改善箇所説明図

基準不適合発生箇所

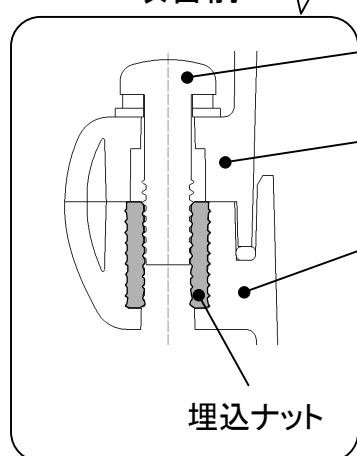
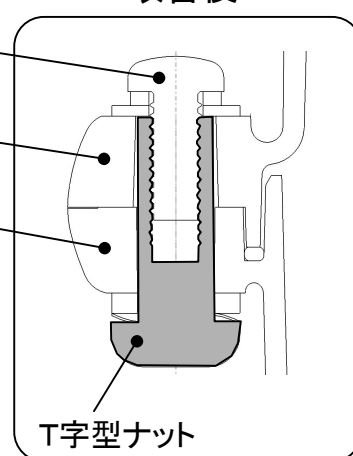
車両に架装した警光灯(社外品)の上下カバーの外周締結部(計16ヶ所)において、下側カバーの埋込ナット部に応力集中が発生しており、そこに走行振動や日射熱等の外的要因が加わることで亀裂が発生することがある。

そのため、そのままの状態で使用を続けると、締結部が損傷し、最悪の場合、上側カバーが脱落するおそれがある。

ナットを変更し、締結部の応力を緩和する構造に変更する。

全車両、警光灯を対策品と交換する。
